瑞穂運動場充電設備設置モデル事業に係る仕様変更

No.	変更事項	
1	仕様書別紙3（第5駐車場平面図）の変更 （令和6年2月26日変更）	<p>仕様書別紙3の赤枠部分の現状は下記の通り。</p> <div style="display: flex; justify-content: space-around; align-items: flex-start;"> <div style="text-align: center;"> <p>【No.1】</p>  </div> <div style="text-align: center;"> <p>【No.2】</p>  </div> </div>

第5駐車場 完成平面図

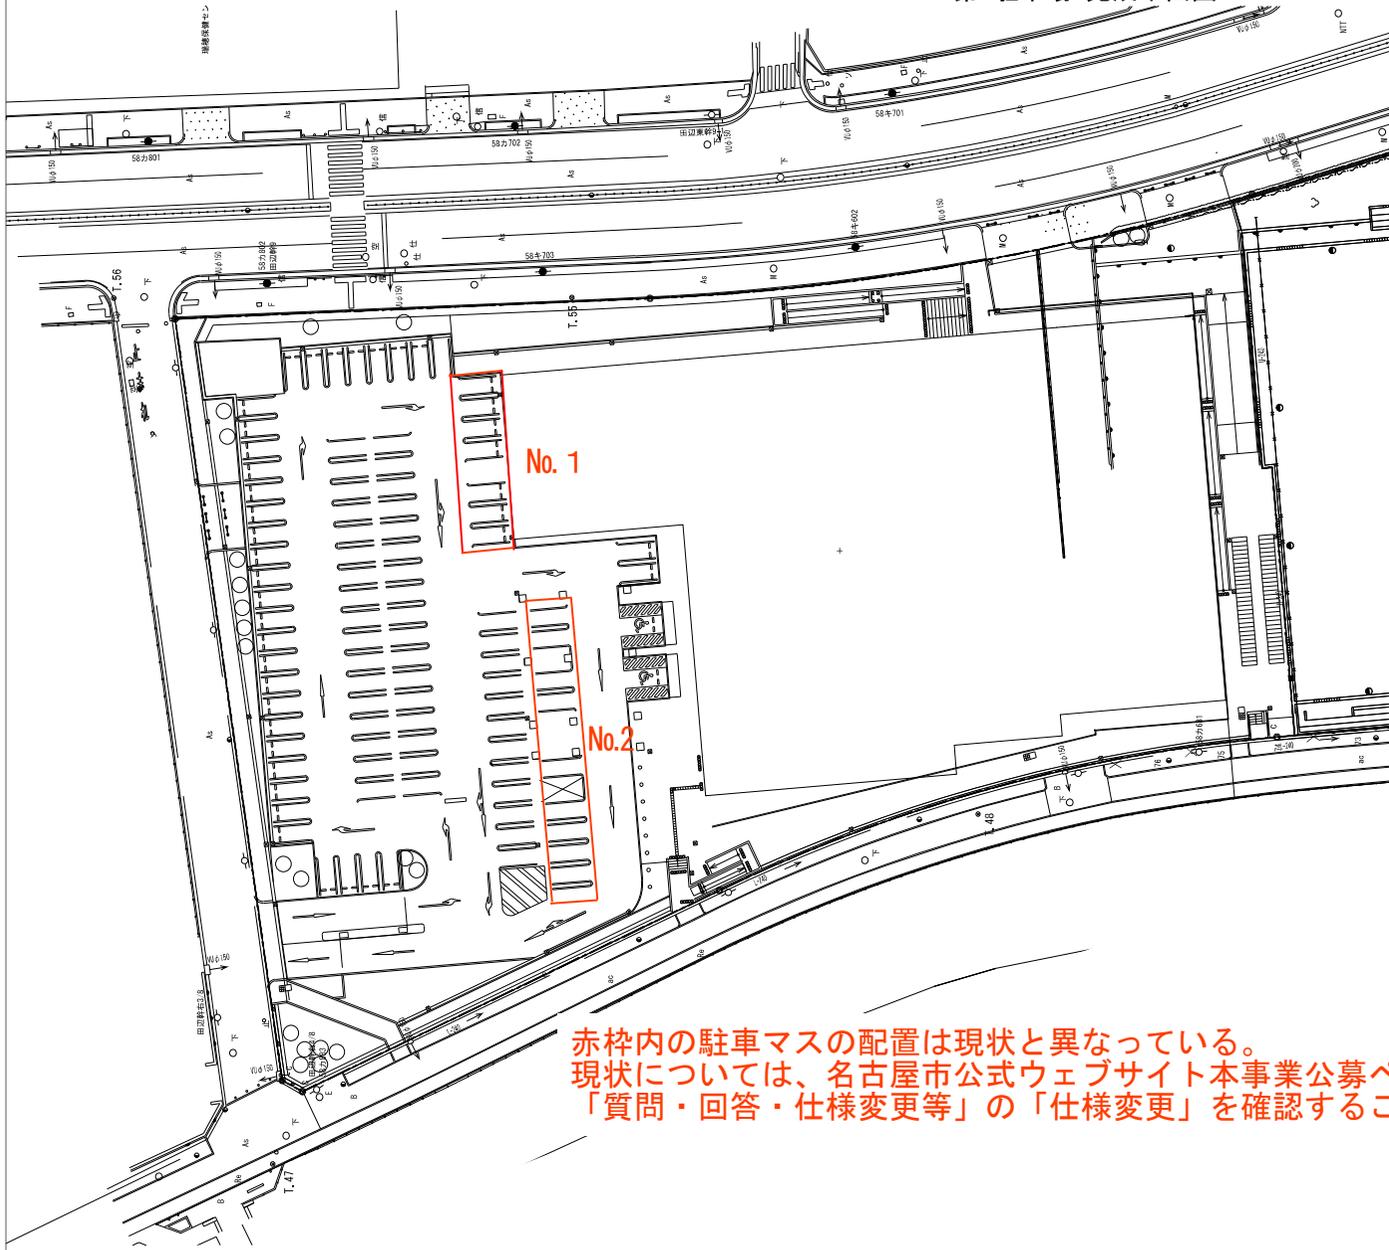
赤枠内の駐車マスの配置は現状と異なっている。
 現状については、名古屋市公式ウェブサイト本事業公募ページの
 「質問・回答・仕様変更等」の「仕様変更」を確認すること。
